Meie 27.11.2024 nr 7.1-2/24/7465-10

Kehra linn, Telia ja ELASA sidevõrgu ühendamise kasutusloa eelnõu kooskõlastamata jätmine

Joonis 1

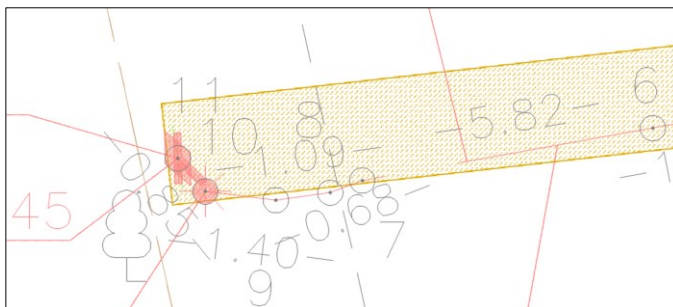
1. Tehnovõrk paikneb riigitee maauksusel ilma õigusliku aluseta (väljapool isikliku kasutusõiguse ala) mõõdistuspunktides 7-10 (vt Joonis 1).

Juhul, kui on soov jätta tehnovõrk olemasolevasse asukohta (mitte ümber ehitada) ning sõlmida Transpordiametiga isikliku kasutusõiguse (IKÕ) lepingu muudatus, siis IKÕ lepingu muutmise aluseks on Transpordiameti poolt kooskõlastatud ehitusprojekti

muudatus. Ehitatud lahendusele vastav projekti muudatus tuleb esitada Transpordiametile kooskõlastamiseks e-posti aadressile maantee@transpordiamet.ee. Juhime siinkohal ka tähelepanu, et ehitusteatisel aluseks oleva projektiga oli kavandatud ühe 14/10+Cu mikrotooru paigaldamine kaitsetorusse 1250N, kuid ehitustööde käigus paigaldati multitoru 4x14/10+Cu kaitsetorus 1250N ø63mm ja kasutusloa taotlusele lisatud ehitusprojekt erineb ehitusteatisel aluseks olevast projektist.
